Informação Técnica

MODELO: TC-20G7 / TC-21V50B

ASSUNTO: QUEIMA DO STK73907-T

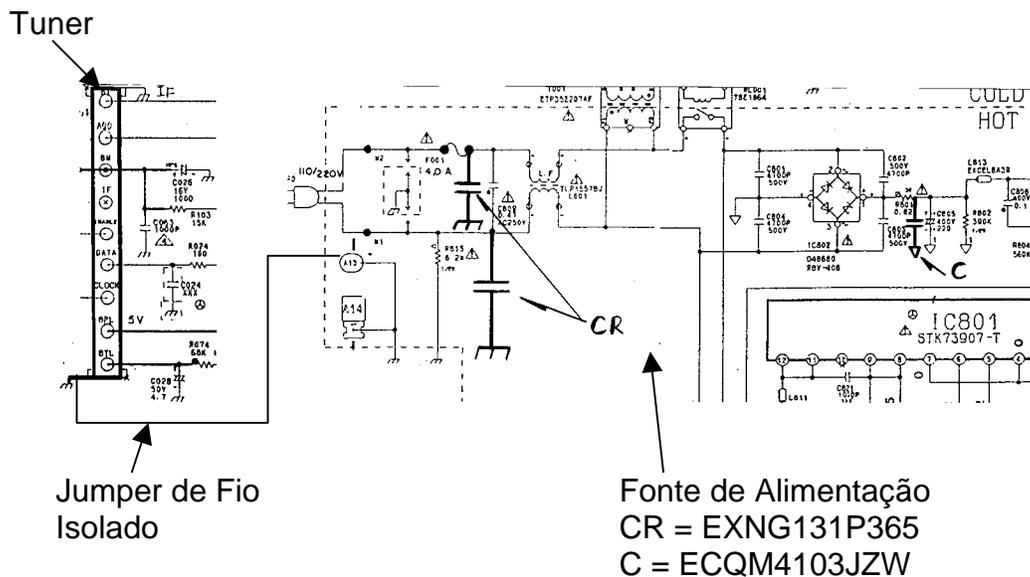
Quando substituído o IC801 cód. STK73907-T deverão ser feitas as alterações como descrito abaixo:

1. Substituir o STK do circuito impresso. Adicionar **pasta térmica** e prendê-lo firmemente no dissipador.
2. Adicionar um capristor de 130pF / 3,6MΩ cód. **EXNG131P365** entre cada linha AC com o terra frio. Soldar os capristores por baixo do impresso e colá-los com silicone ou cola quente.
3. Adicionar um capacitor de 10nF cód. **ECQM4103JZW** em paralelo com C805. Soldar o capacitor por baixo do impresso e colá-lo com silicone ou cola quente.
4. Adicionar um **jumper de fio isolado** entre o ponto A13 e o Terra do tuner.

A localização dos componentes na placa está ilustrada na figura abaixo:
